改善箇所説明図

改善の内容

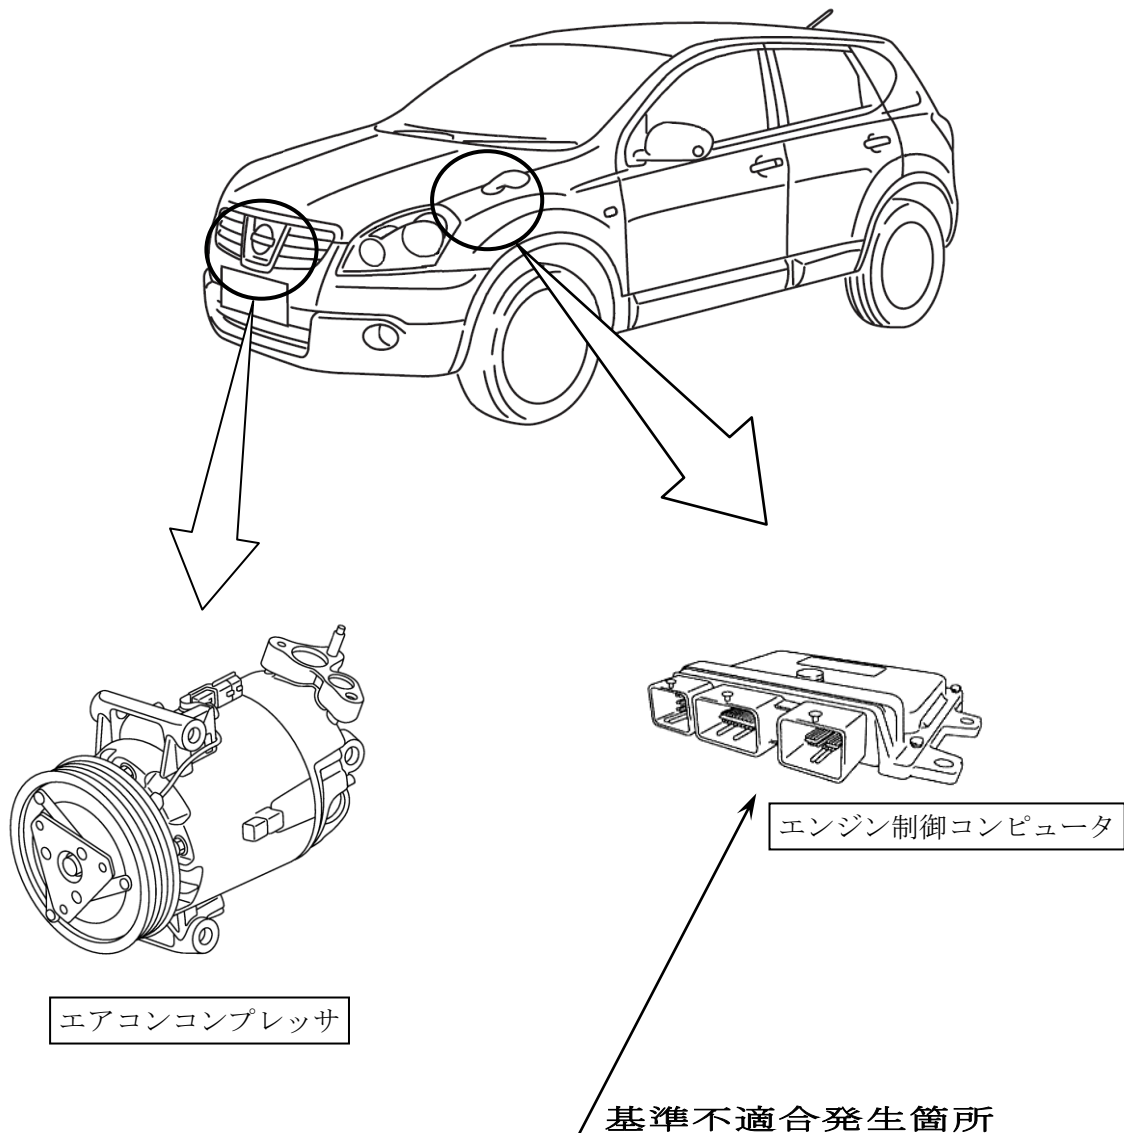
エンジン制御コンピュータにおいて、エンジン低回転時に、エアコンのコンプレッサ内部が破損するなどしてエンジン回転数が急激に低下した場合の復帰制御が不適切なため、復帰制御が間に合わないことがあり、最悪の場合、低速走行中にエンストするおそれがある。

全車両、当該エンジン制御コンピュータを対策プログラムに修正する。
なお、対策プログラムへの修正時および修正後に、当該コンプレッサの内部破損が確認された場合には、当該コンプレッサを対策品と交換する。
